有關多核種去除設備等處理水之處理 實施計劃變更批准申請書之部分修改【概要】

2023年4月24日
東京電力控股株式會社

1-1. 實施計劃部分修改之概要

今次的更正申請中
主要變更地方

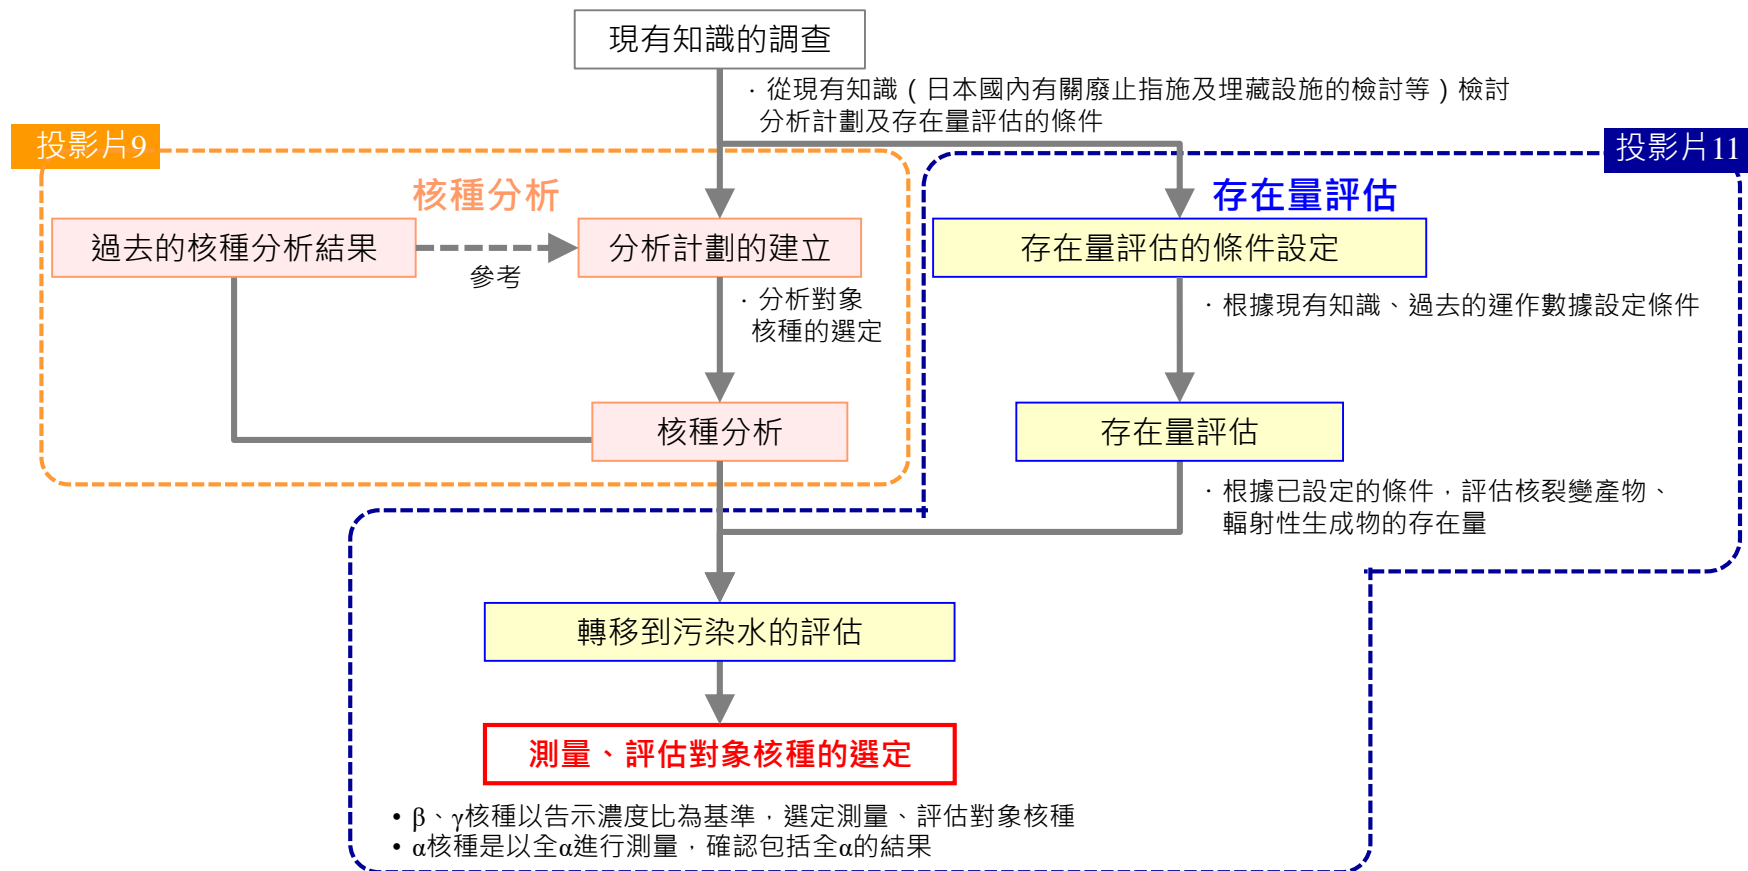
根據技術會議等中的討論，對就存在量評估進行測量、評估對象核種選定程序的流程進行部分審視，並再選定測量、評估對象核種 (29種核種) 及監視對象核種 (6種核種)

5-2. 對海洋排放開始後的海域監測之異常數值的考量②

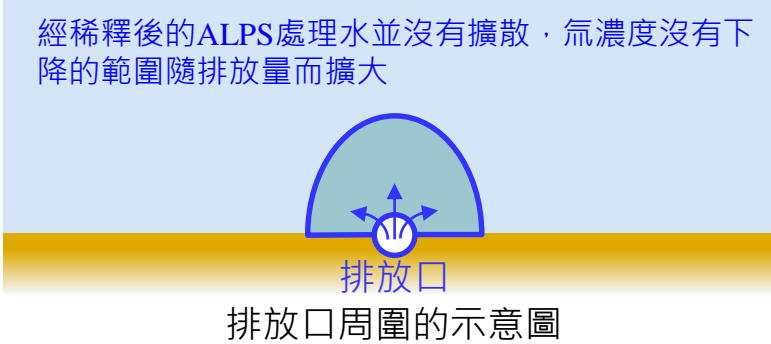
- 在海域監測方面，「異常數值的考量」將增加以下內容，以判斷是否暫時停止海洋排放。

項目	內容	
判斷為異常的狀態	<ul style="list-style-type: none"> 指大量經海水稀釋後的ALPS處理水從排放口排放後，並沒有在海水中擴散，氚濃度在排放後沒有下降，且該範圍擴大的狀態 <div data-bbox="733 496 1500 836" style="text-align: center;"> <p>經稀釋後的ALPS處理水並沒有擴散，氚濃度沒有下降的範圍隨排放量而擴大</p>  <p>排放口周圍的示意圖</p> </div>	
對象地點	排放口附近	核電站周圍（超出左側範圍）
適用情況	<ul style="list-style-type: none"> 排放時的運用值上限設定為即使考慮到設備及測量之不確定性，亦不會超過政府方針訂定的氚濃度上限值1,500貝可 / 公升，<u>當超過此設定排放運用值上限時</u> 	<ul style="list-style-type: none"> 為迅速掌握情況而進行的分析結果中的海水氚濃度，錄得明顯能判斷為異常的數值時
運用方法	<ul style="list-style-type: none"> 在此考量下，公司內部手冊將訂定今後運用上的必要事項，如具體的樣本採集點、能判斷為異常的設定值等。 <p>另外，除上述情況外，根據「綜合監測計劃」，在整體監測中發現或判斷出有異常情況等時，將採取必要措施。</p>
